府民公募型整備事業【安心・安全整備】(府民提案型)

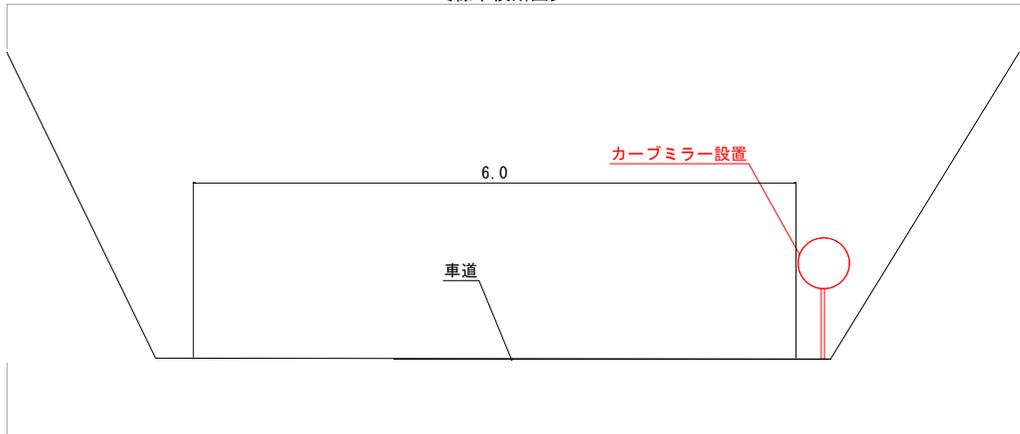
受付番号	247	路河川名	舞鶴野原港高浜線	提案内容	カーブミラーを2箇所設置	対応案	一部実施	カーブミラー設置1箇所
審査番号	東 - 101	箇所名	舞鶴市 成生地内	現在の状況	カーブが急なため見通しが悪く対向車の確認がしづらい	実施できない理由	見通しを改善する効果が期待できる箇所に1基設置

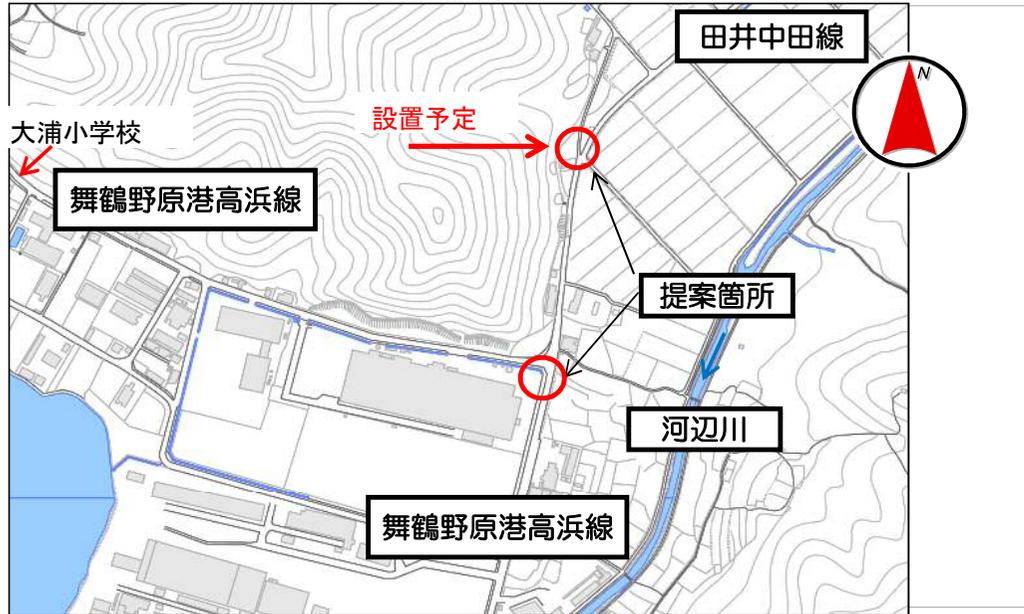
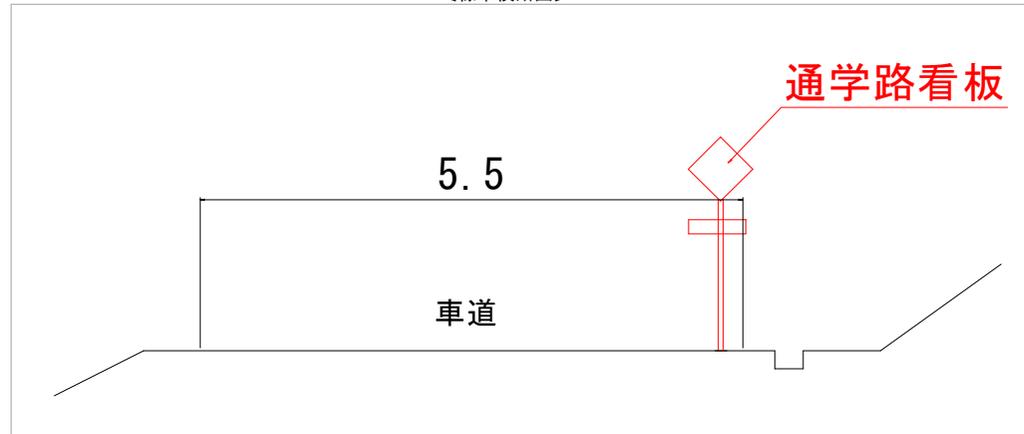
受付番号	253	路河川名	舞鶴野原港高浜線	提案内容	通学路看板の設置	対応案	一部実施	看板設置 1基
審査番号	東 - 102	箇所名	舞鶴市 平地内	現在の 状況	歩道のない府道を通学しており、通行車両に注意喚起する看板が無い	実施できない理由	注意喚起効果が期待できる箇所に1基設置

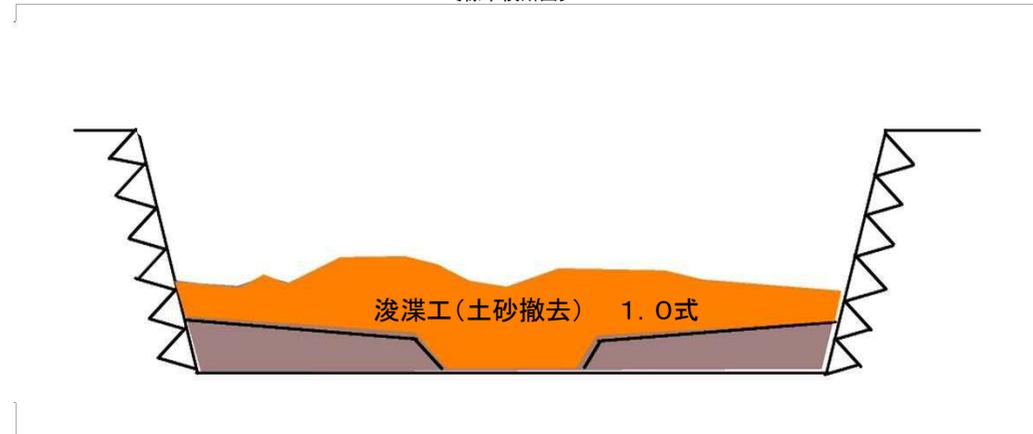
受付番号	257	路河川名	和江谷川	提案内容	堆積土砂の浚渫	対応案	一部実施	浚渫
審査番号	東 - 103	箇所名	舞鶴市 和江 地内	現在の状況	堆積土砂により流水阻害している箇所がある。	実施できない理由	堆積の著しい箇所のみ浚渫

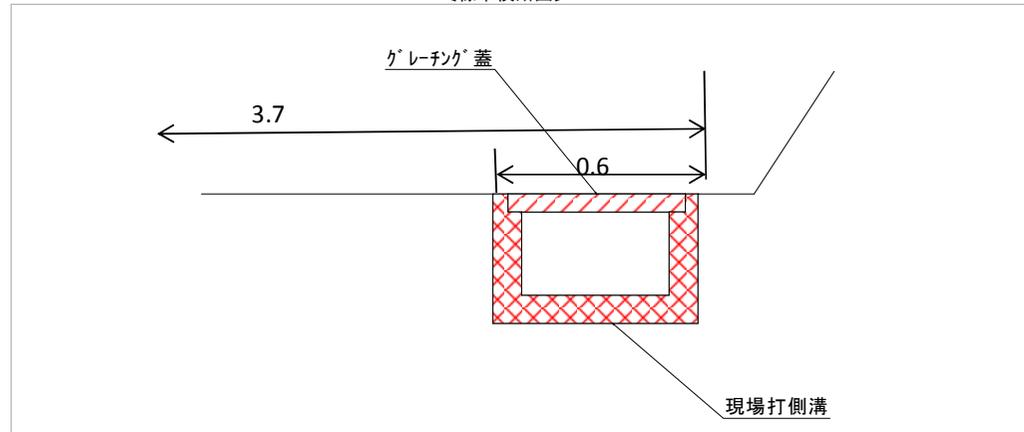
受付番号	156	路河川名	舞鶴野原港高浜線	提案内容	コンクリート蓋のかかる側溝 延長30m	対応案	他事業実施 (不採択)	側溝整備
審査番号	東 - 104	箇所名	舞鶴市 田井 地内	現在の 状況	幅員が狭く、蓋がないので車両が脱輪する。	実施できな い理由

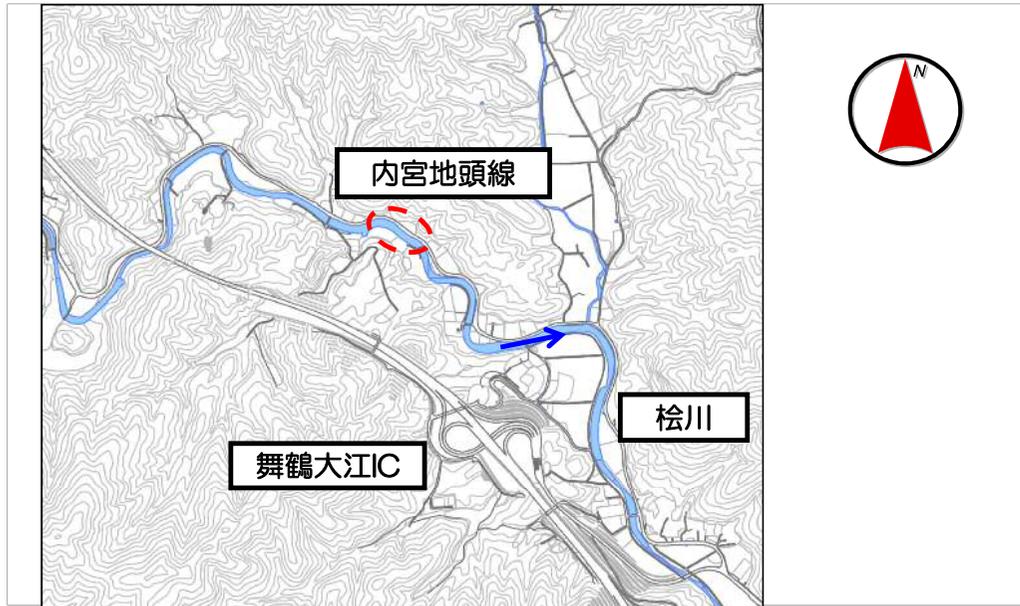
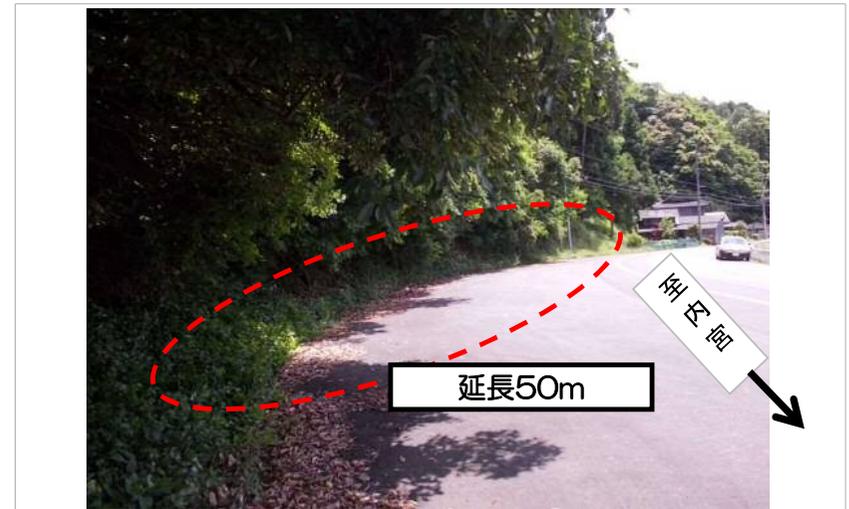
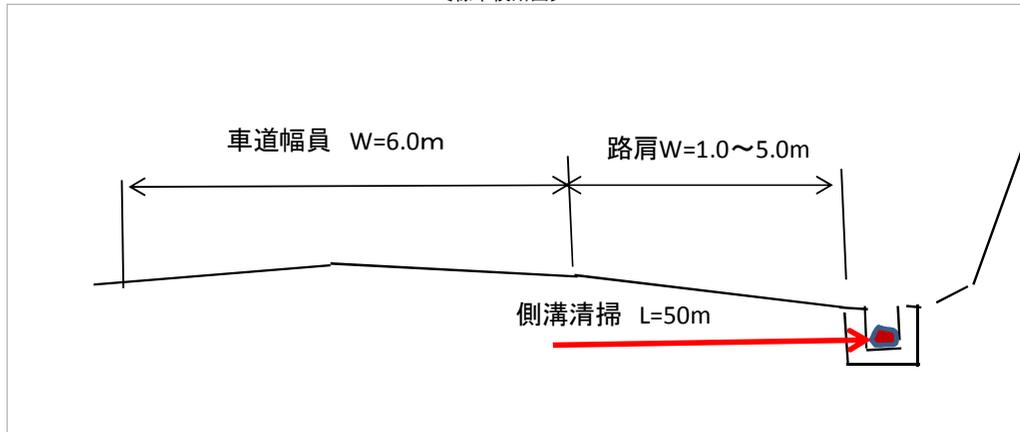
受付番号	168	路河川名	内宮地頭線	提案内容	側溝清掃 延長50m	対応案	他事業実施 (不採択)	側溝清掃
審査番号	東 - 105	箇所名	舞鶴市 大俣 地内	現在の 状況	枯れ葉が堆積して流れが悪くなっている。	実施できな い理由

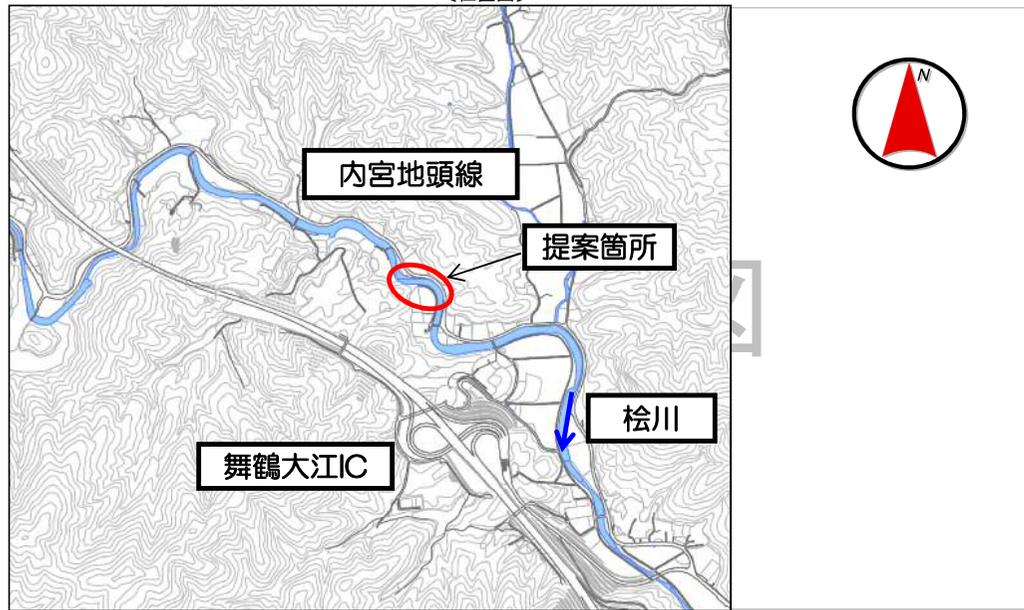
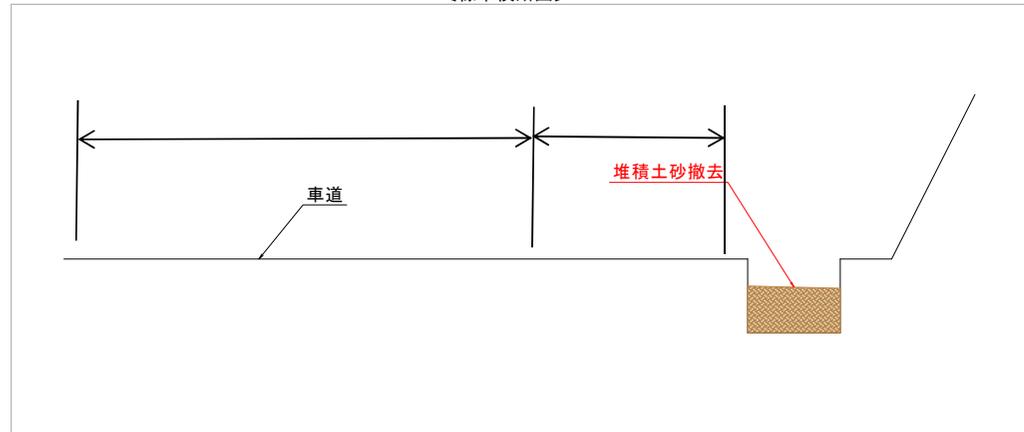
受付番号	169	路河川名	内宮地頭線	提案内容	側溝清掃 法面の改善	対応案	他事業実施 (不採択)	側溝清掃、崩土撤去 L=30m
審査番号	東 - 106	箇所名	舞鶴市 大俣 地内	現在の 状況	堆積物で流れが悪くなっている。	実施できな い理由

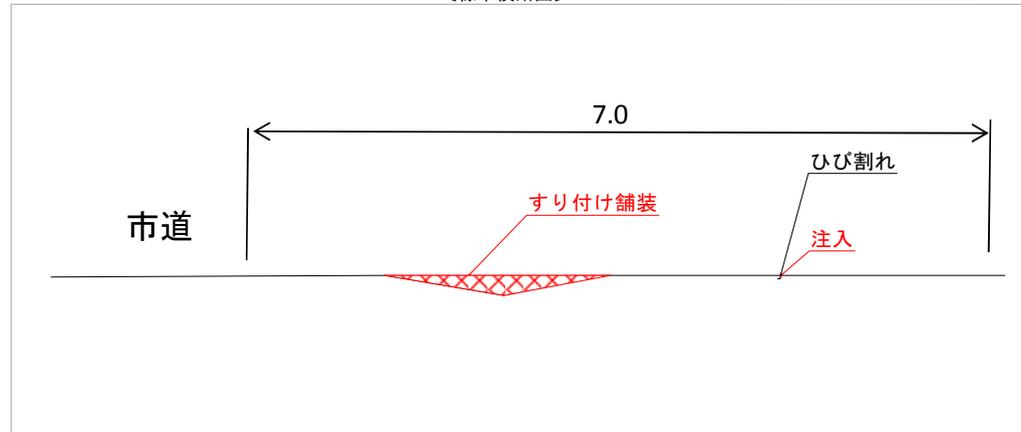
受付番号	248	路河川名	舞鶴野原港高浜線	提案内容	舗装轍の補修	対応案	他事業実施 (不採択)	ひび割れ注入 轍オーバーレイ
審査番号	東 - 108	箇所名	舞鶴市 大波下 地内	現在の 状況	交差点部付近に轍があり、車両の縦揺れが ひどい	実施できな い理由

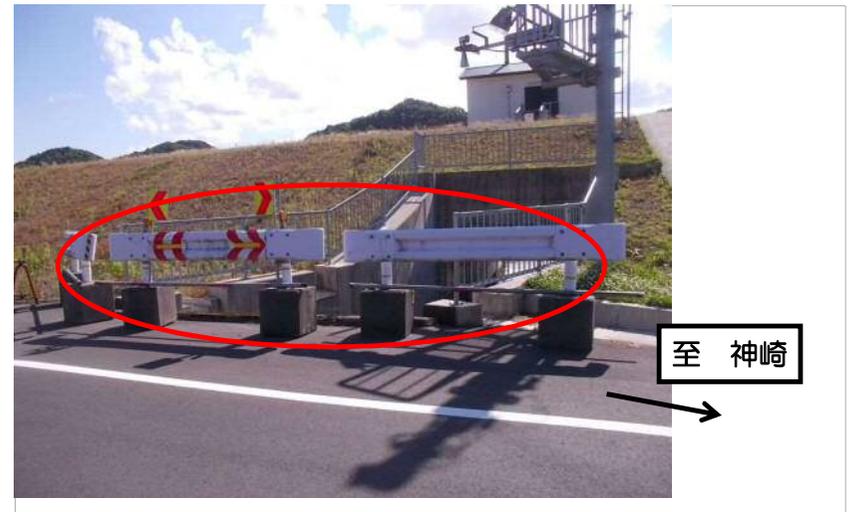
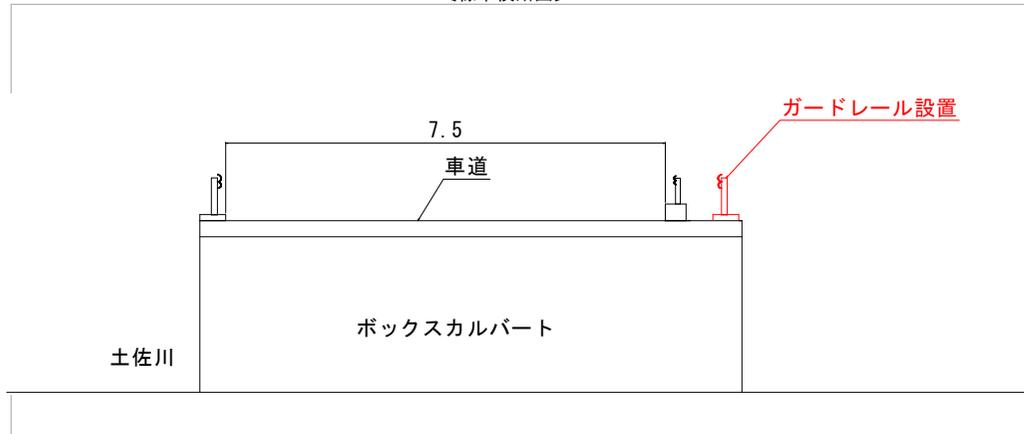
受付番号	251	路河川名	西神崎上東線	提案内容	転落防止対策(欄干の設置)	対応案	他事業実施 (不採択)	ガードレールの再設置
審査番号	東 - 109	箇所名	舞鶴市 中山 地内	現在の 状況	橋梁の欄干が未完成で危険	実施できな い理由

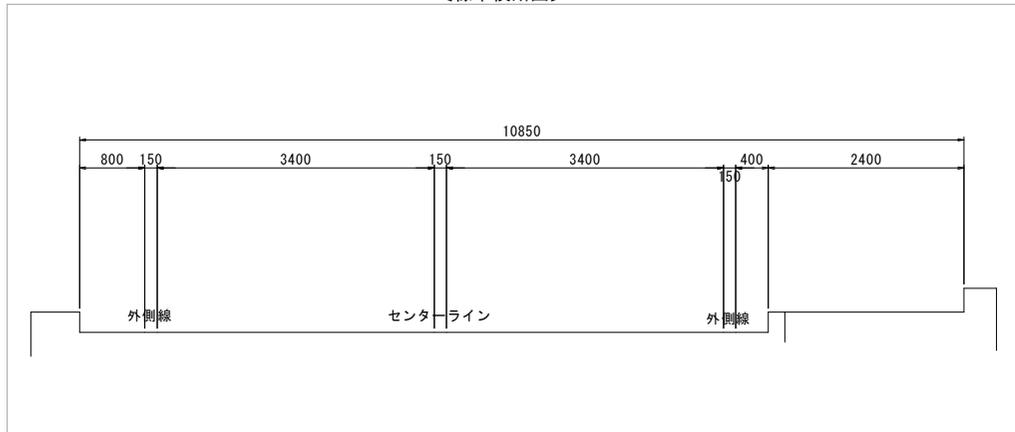
受付番号	267	路河川名	舞鶴綾部福知山線	提案内容	路面に滑り止め加工する。	対応案	他事業実施 (不採択)
審査番号	東 - 111	箇所名	綾部市 位田町 地内	現在の 状況	橋面が常に濡れており、冬季は凍結し危険である。	実施できない理由

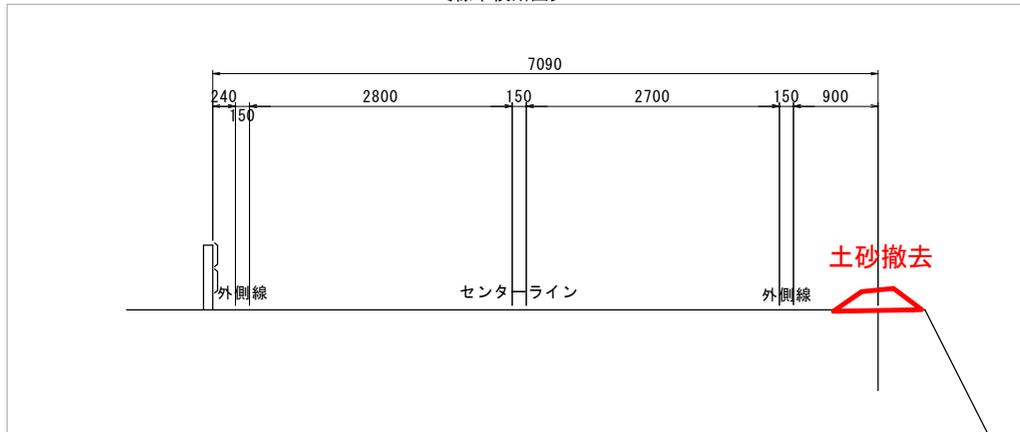
受付番号	268	路河川名	広野綾部線	提案内容	路肩の排水処理をする。舗装で傾斜をつける。	対応案	他事業実施 (不採択)
審査番号	東 - 112	箇所名	綾部市 和木町 地内	現在の 状況	路肩に水溜りができ危険である。	実施できない理由

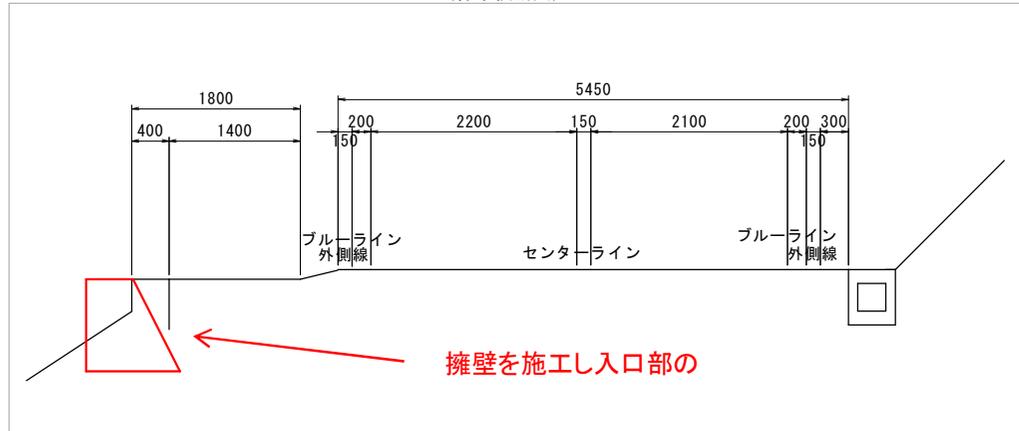
受付番号	157	路河川名	小浜綾部線	提案内容	農道の拡幅	対応案	実施しない (不採択)
審査番号	東 - 113	箇所名	綾部市 陸寄町 地内	現在の 状況	農業機械が大型化し農道への出入りがしにくい。	実施できない理由	農道利用者に利益が限られるため

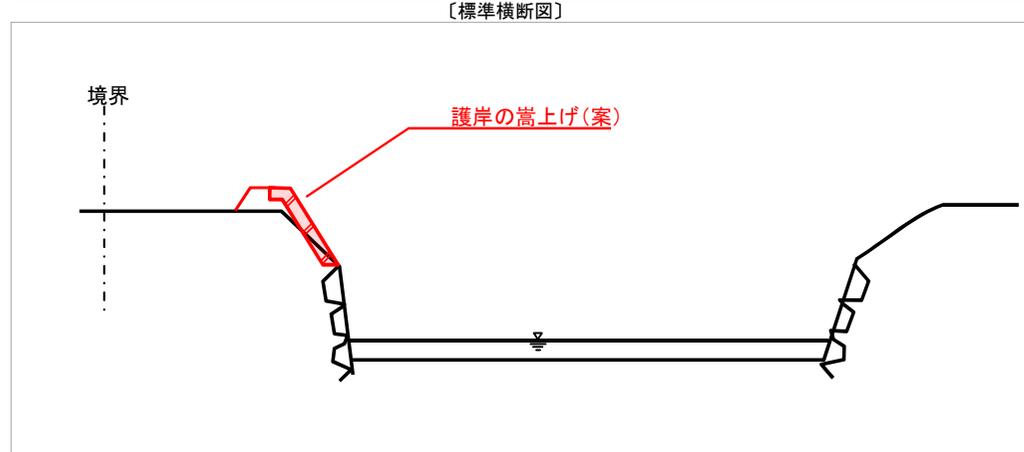
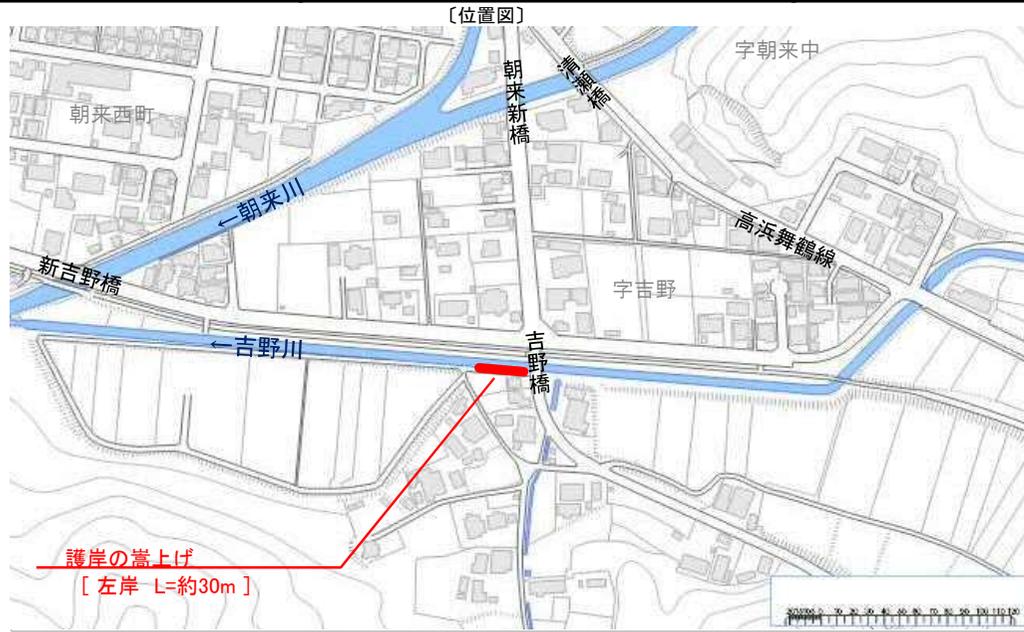
受付番号	166	路河川名	吉野川	提案内容	コンクリートによる嵩上げ	対応案	実施しない (不採択)
審査番号	東 - 114	箇所名	舞鶴市 吉野 地内	現在の 状況	石積＋土羽護岸である。過年度に土羽を補修済み。石積、土羽護岸共に比較的安定しており、大きな破損等は見られない。	実施できない理由	護岸は比較的安定しており、早期の対策を要しないため

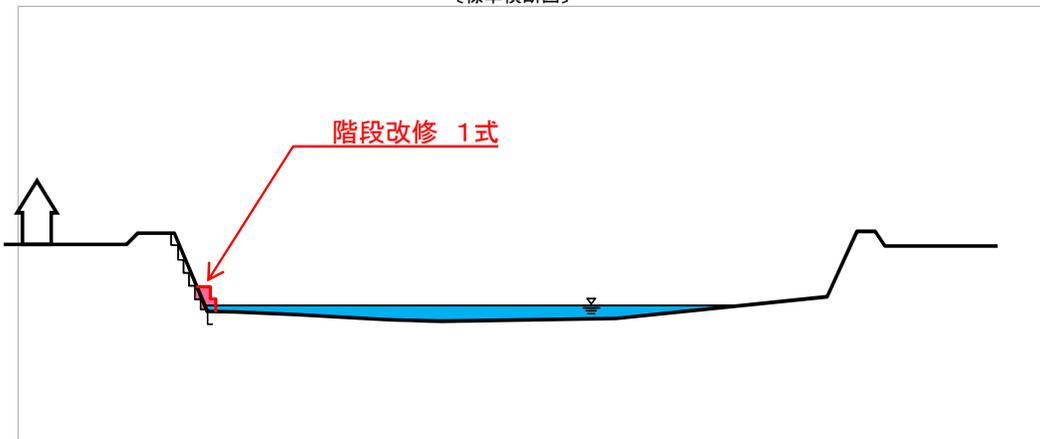
受付番号	208	路河川名	上林川	提案内容	階段の踏面幅を広くとり、消防用小型ポンプの置き場所を整備	対応案	実施しない (不採択)
審査番号	東 - 117	箇所名	綾部市 忠町 地内	現在の 状況	既設階段護岸工は健全な状況にあるが、階段にポンプを置くためのスペースは無い。また踏面幅を確保すると河積を侵す。	実施できない理由	消防水利の施設であるステップを拡げると河川断面が縮小する

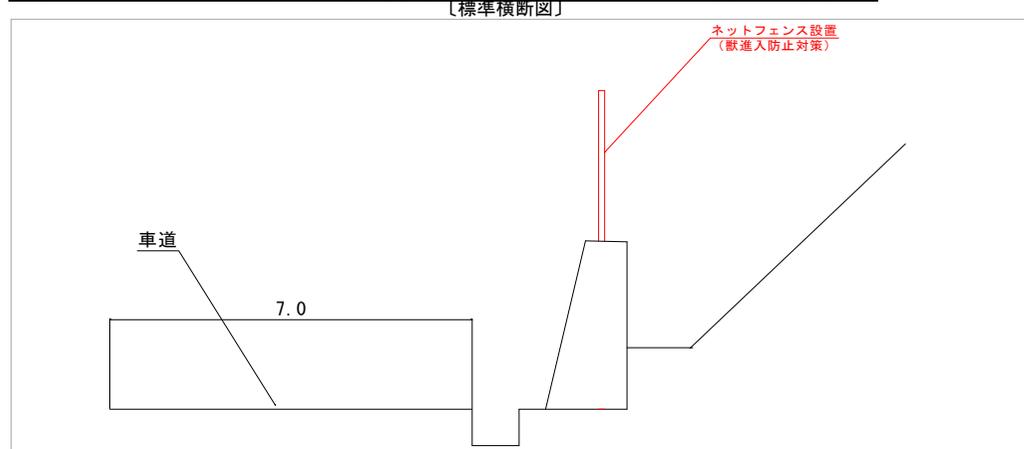
受付番号	254	路河川名	舞鶴野原港高浜線	提案内容	フェンスの設置	対応案	実施しない (不採択)
審査番号	東 - 118	箇所名	舞鶴市 平地内	現在の 状況	山側フェンス(落石防護柵)の空き箇所がクマの通路となっている。	実施できない理由	獣害防止施設は道路の管理施設には該当しないため

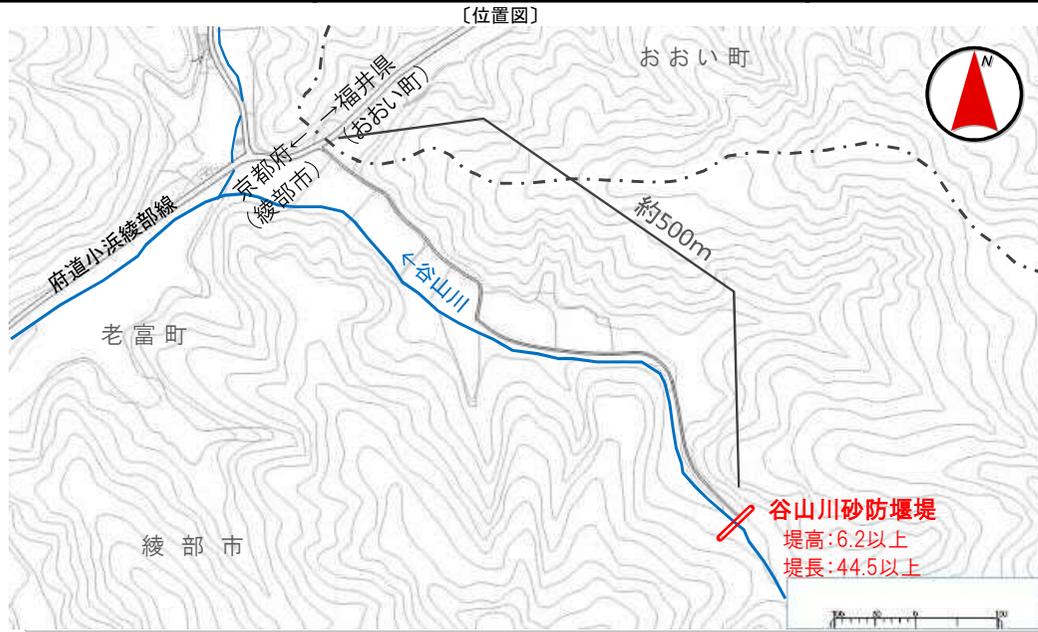
受付番号	270	路河川名	谷山川砂防	提案内容	堆積土砂の撤去	対応案	実施しない (不採択)
審査番号	東 - 119	箇所名	綾部市 老富町 地内	現在の 状況	水通し部に土砂堆積が見られるが、少量である。背後地についても満砂といえない。	実施できない理由	土砂堆積量が比較的少ないため
